**Avis délibéré en date du 20 mai 2020
de la Mission régionale d'autorité environnementale d'Île-de-France
sur le projet d'aménagement « Base 217 » à Brétigny-sur-Orge, Leudeville, Le
Plessis-Pâté et Vert-le-Grand (Essonne)**

Synthèse de l'avis

Illustration 2: Localisation des opérations du plan guide
(source : étude d'impact, page 142)

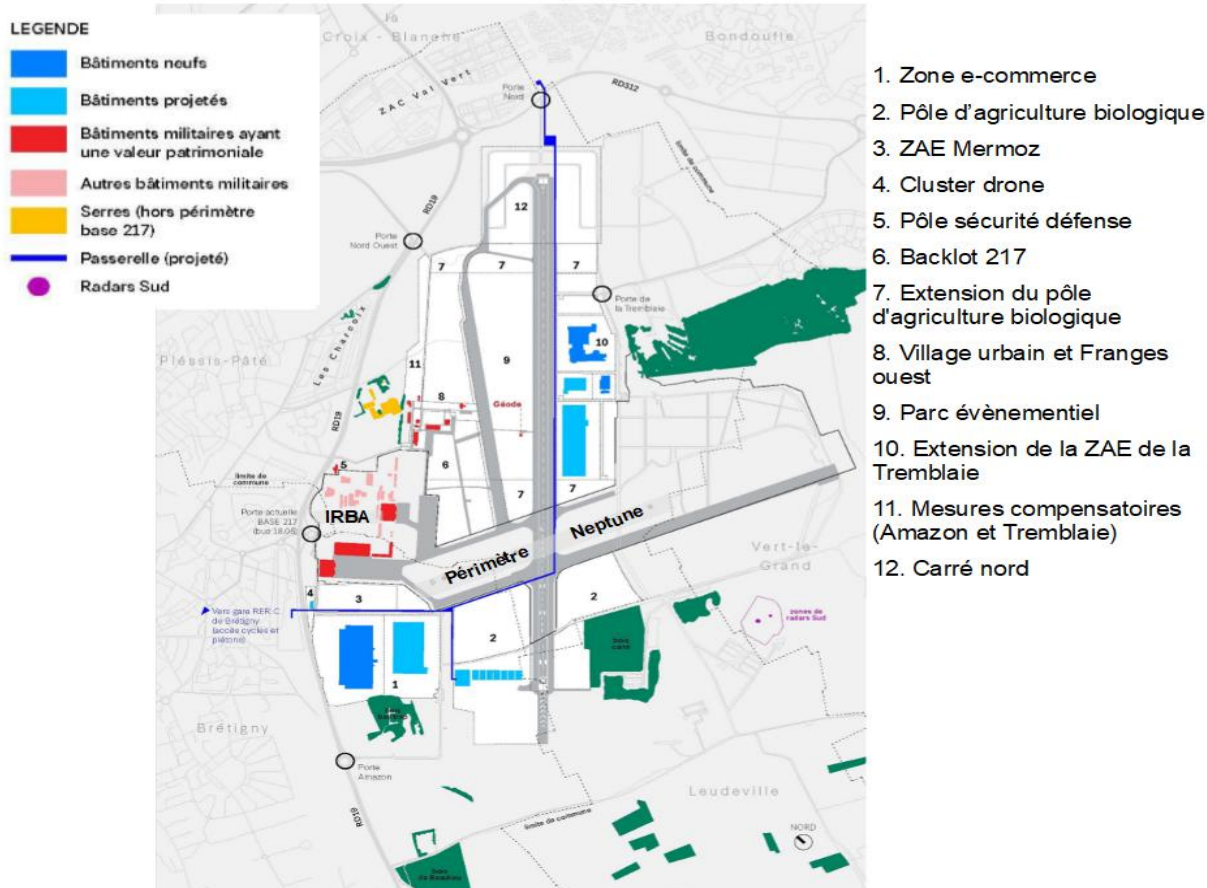
La MRAe constate que la déclinaison spatiale du plan guide est difficile à appréhender dans l'étude d'impact. Un seul plan (page 142) reproduit ci après (Illustration 2) permet de localiser les différentes opérations, les autres illustrations fournies n'indiquant qu'une localisation approximative (par exemple. le plan fourni page 49. dans le chapitre « description du projet »).

La MRAe recommande de compléter l'étude d'impact par un plan précis de localisation des différentes opérations.

La localisation des futures extensions du pôle agriculture reste à préciser. Selon le plan de la page 142 les zones n°7 (cf. Illustration 2 ci-dessus) sont dédiées à ces extensions. Elles sont réparties en deux ensembles distincts situés au nord de la zone « Neptune »²¹ L'accès à ces parcelles pour les agriculteurs paraît problématique et doit être précisé.

La MRAe recommande de préciser quelles sont les parcelles dédiées à l'extension du pôle agricole et comment leur desserte sera assurée.

Illustration 3: Projets d'aménagement (SCoT Cœur d'Essonne Agglomération – IAU IDF 2017)
(source : étude d'impact - page 165)

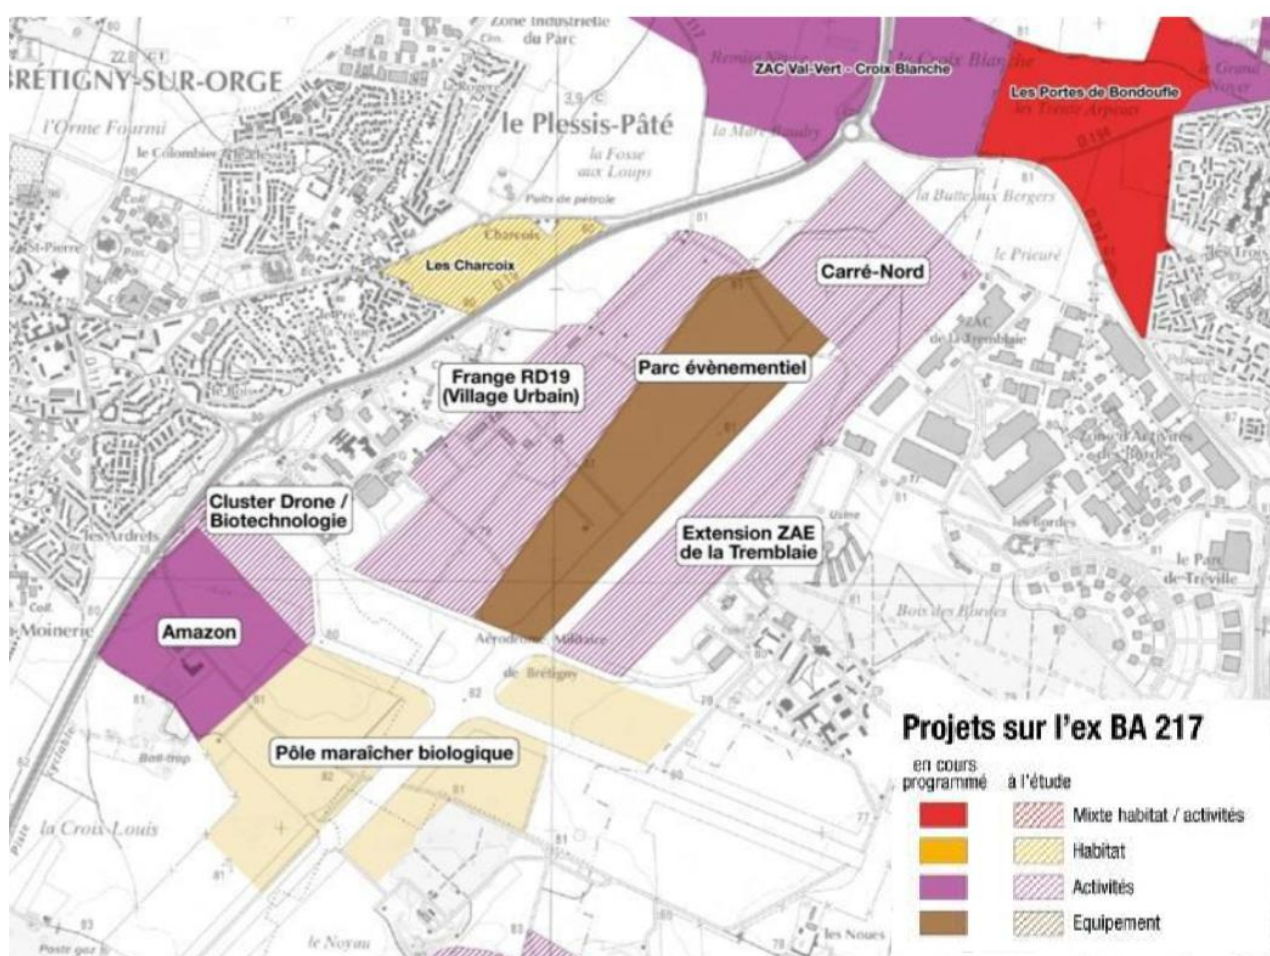
N.B. : Comme le précise l'étude d'impact, le plan ci-dessus ne prend pas en compte la deuxième phase du pôle agriculture, ni le plan de biodiversité, mais il permet de localiser certaines opérations du projet et des projets voisins.

Illustration 5: Proposition du futur schéma de circulation pour remédier au plan Neptune (CDVIA, 2020)
(source : étude d'impact, page 297)

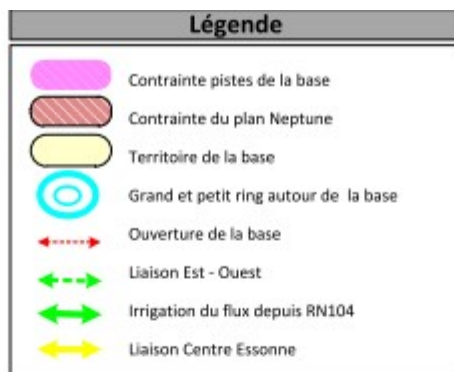
Les deux schémas de circulation ne sont pas comparés dans l'étude d'impact qui ne précise pas si les résultats de l'étude de 2016 demeurent pertinents avec ce nouveau schéma. Dans le cas contraire et si ce nouveau schéma est retenu, il convient pour la MRAE de reprendre les simulations de trafic de 2016 sur ces nouvelles bases.
